FL1

93.04

Service Information

1. General FL1

Fig. 7.1

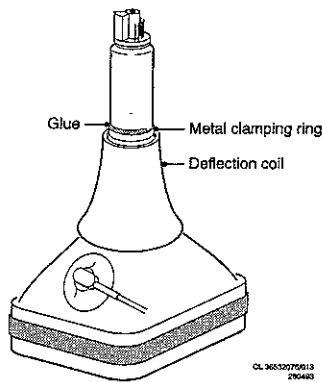
Afin d'éviter que la bobine de déflexion ne glisse vers le bas après le remplacement d'un tube de projection, cette bobine doit être bien fixée au nouveau tube de projection. Pour cela, on peut utiliser la colle 4822 390 30066. Cette colle doit être appliquée sur la moitié du pourtour du tube (voir fig.1) et doit, en outre, être en contact avec le tube de projection, la bague de serrage en fer et le plastique de la bobine de déflexion.

Fig. 7.2

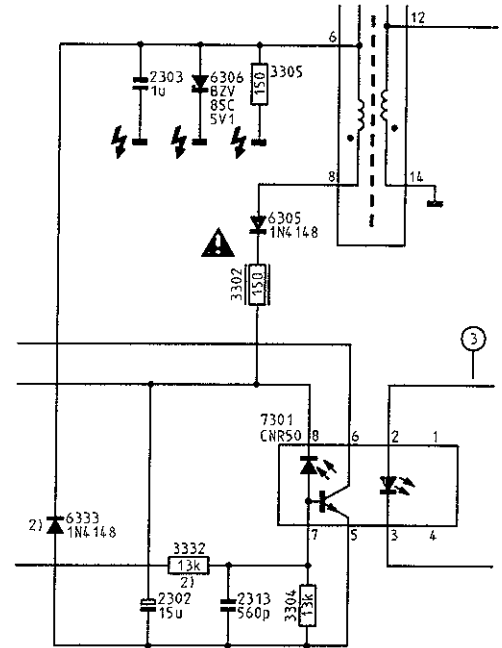
Dans le manuel d'entretien/réparation FL1.PTV AA, une partie du schéma X est erronée. Cette partie est de nouveau reproduite correctement dans la figure 2.
